Vysvětlení zadávací dokumentace č. 3

Obec Olšany u Prostějova

Školka Olšany – nástavba třídy MŠ č. p. 20

Obrázek z přílohy žádosti o vysvětlení ZD:

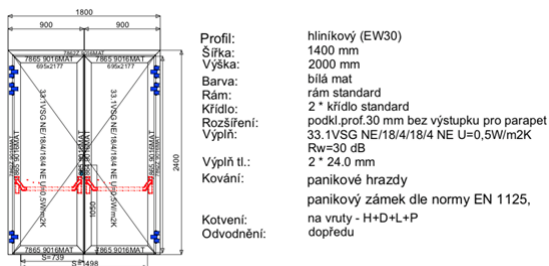
V popise je u hliníkových prvků požadován profil s odolností EW30, ale výplň tento požadavek nemá - má mít tedy celý prvek protipožární odolnost nebo pouze rám?

Obrázek s popisem pro názornost v příloze.

Platí parametry uvedené v soupisu prací, dodávek a služeb. Účastníci v nabídce ocení položky dle soupisu prací, dodávek a služeb poskytnutého v rámci Vysvětlení a doplnění zadávací dokumentace č. 1.
